### **Öztaler Wasserkraft GmbH, Umhausen; Kraftwerk Tumpen-Habichen, Einbau einer weiteren Turbine – Stellungnahme des Landesumweltanwaltes zur Umweltverträglichkeitserklärung**

LUA-0-4.1/32/38-2025 (U-UVP-6/11/16-2025)

### ***Stellungnahme***

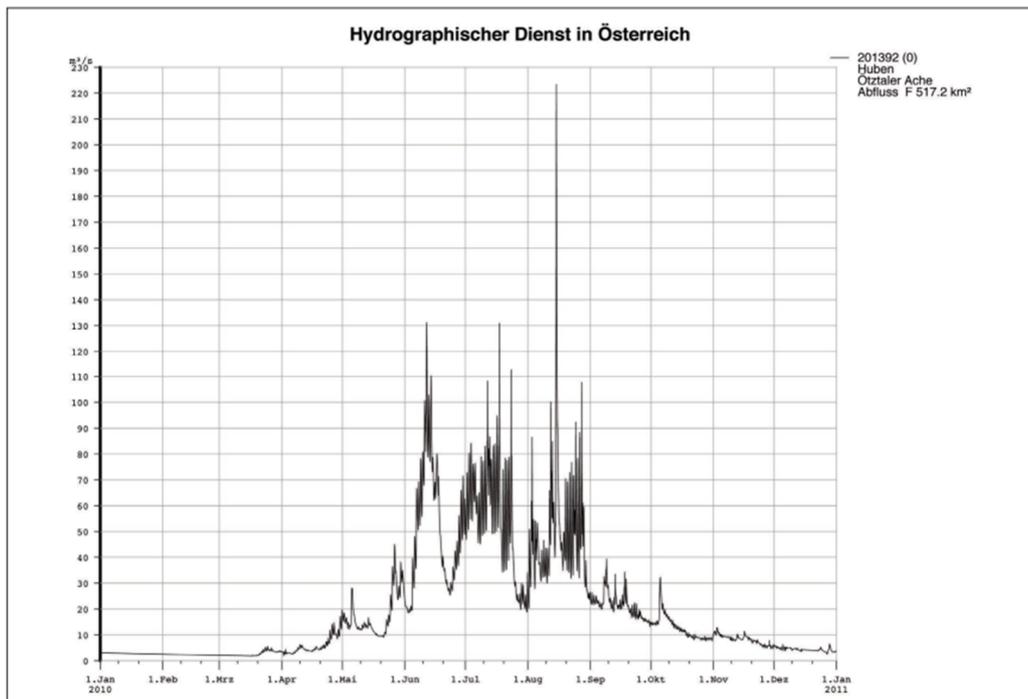
Die wahren Auswirkungen des nunmehr beantragten Wasserkraftwerkes Tumpen-Habichen auf die oben angeführten Schutzgüter können nach Ansicht des Landesumweltanwaltes nur prognostiziert werden, wenn entsprechend repräsentative Tagesgänge im Jahresverlauf im Detail mit und ohne Betrieb des Kraftwerkes dargestellt werden. Diese Darstellungen müssen nach Ansicht des Landesumweltanwaltes zudem für Szenarien mit und ohne Ausbau Kaunertal ausgearbeitet werden, um Überlagerungen und Wechselwirkungen für die Bereiche Wasser- und Geschiebehauhalt der Ötztaler Ache nachvollziehbar darstellen zu können.

Solch detaillierte Simulationen/Modellierungen sind für Projekte an Flüssen wie der Ötztaler Ache alternativenlos: Die Ötztaler Ache weist gerade während der Vegetationsperiode teils extreme Tagesgänge bedingt durch den hohen Grad an Vergletscherung des Einzugsgebietes auf und können somit Auswirkungen von Projekten auf die gewässergebundene Lebewelt nicht über Mittelwerte dargestellt werden.

Die Grafik soll veranschaulichen, dass in den Sommermonaten am Vorhabensstandort tägliche Abflussschwankungen an der Tagesordnung sind, die weit über der Ausbauwassermenge des Vorhabens Kraftwerk Tumpen-Habichen bzw. teils sogar über der Ausbauwassermenge des Vorhabens Ausbau Kraftwerk Kaunertal zu liegen kommen.

Demzufolge ergeben sich zahlreiche entscheidungswesentliche Fragestellungen hinsichtlich des zukünftigen täglichen Betriebes des Kraftwerkes Tumpen-Habichen mit und ohne Einrechnung des Ausbaus Kraftwerk Kaunertal und der diesbezüglichen Auswirkungen auf die Restwasserstrecke, auf den Unterlauf sowie auf den Fein- und Feststofftransport.

Zudem sind die Einreichunterlagen insbesondere zur detaillierten Darstellung des wahren, immissionsseitig zu betrachtenden Einflusses des Betriebes der Anlage (jeweils mit und ohne Berücksichtigung des Ausbaues Kraftwerk Kaunertal) gemäß obigen Ausführungen wohl zu ergänzen und darauf aufbauend zwingend erforderliche Vermeidungs-, Verminderungs- und Ausgleichsmaßnahmen anzuführen.
